Objeto: MEJORAMIENTO DE LA VÍA SOBRE EL CORREDOR VIAL URAMITA - PEQUE (62AN09), EN LA SUBREGIÓN OCCIDENTE DEL DEPARTAMENTO DE ANTIOQUIA – ETAPA 3

GOBERNACION DE ANTIOQUIA REPUBLICA DE COLOMBIA	**JUSTIFICACIÓN PARA MODIFICACIÓN AL CONTRATO / CONVENIO**	Código: FO-M7-P6-008 Versión: 01 Fecha de aprobación: 01 de febrero de 2021

1) Se solicita la revisión y cambio de precio de ítem 7.1.2 (Mezcla Asfáltica), Modificando el anexo FORMULARIO 1 PRESUPUESTO OFICIAL SEGUN ADENDA No. 2, específicamente su ítem 7.1.2, ajustando la denominación de los mismos e incluyendo ítems de Alternativas constructivas complementarias:

URAMITA - PEQUE
TRAMO 3

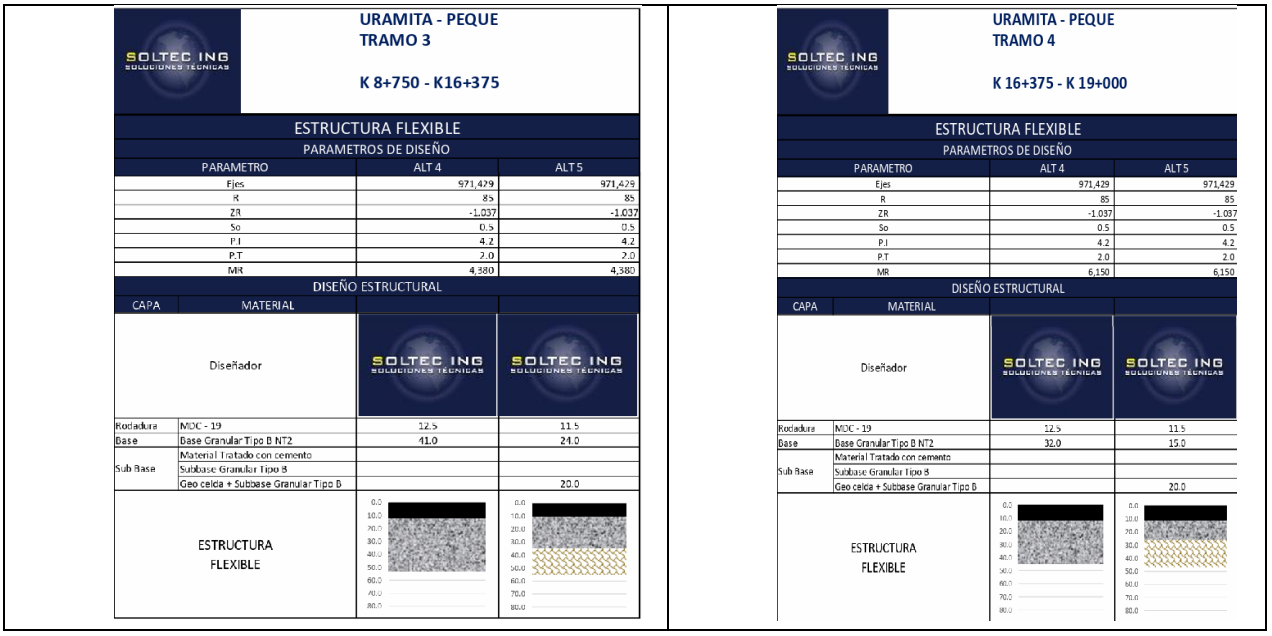
3. En principio después de varias revisiones realizadas se encontró con que el diseño de pavimento original resultaba insuficiente para el futuro tránsito, principalmente el de construcción en las cuatro etapas de todo el proyecto lo cual obligó a un rediseño que evidentemente impactó el costo del proyecto.

CAPA	MATERIAL	ORIGINAL	ALT 1	ALT 2	ALT 3
Diseñador			SOLTEC ING SOLUCIONES TÉCNICAS	SOLTEC ING SOLUCIONES TÉCNICAS	SOLTEC ING SOLUCIONES TÉCNICAS
Rodadura	MDC - 19	5.0	12.5	11.5	11.5
Base	Base Granular Tipo B NT2		18.0	15.0	17.0
	Material Tratado con cemento	30.0	18.0		
Sub Base	Geo celda + Base Granular Tipo C			20.0	
	Geo celda + Material Granular Esp	20.0			20.0

URAMITA - PEQUE
TRAMO 3

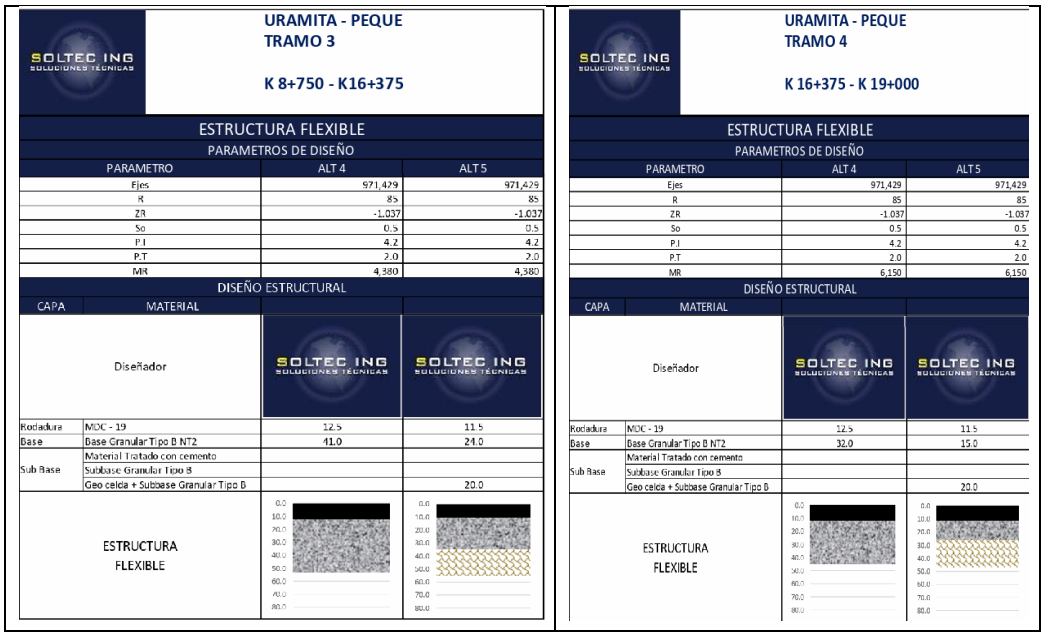
3. En principio después de varias revisiones realizadas se encontró con que el diseño de pavimento original resultaba insuficiente para el futuro tránsito, principalmente el de construcción en las cuatro etapas de todo el proyecto lo cual obligó a un rediseño que evidentemente impactó el costo del proyecto.

CAPA	MATERIAL	ORIGINAL	ALT 1	ALT 2	ALT 3
Diseñador			SOLTEC ING	SOLTEC ING	SOLTEC ING
Rodadura	MDC - 19	6.0	12.5	11.5	11.5
Base	Base Granular Tipo B NT2		15.0	15.0	17.0
Sub Base	Material Tratado con cemento	30.0	18.0		
	Geo celda + Base Granular Tipo C			20.0	
	Geo celda + Material Granular Esp	20.0			20.0
ESTRUCTURA FLEXIBLE
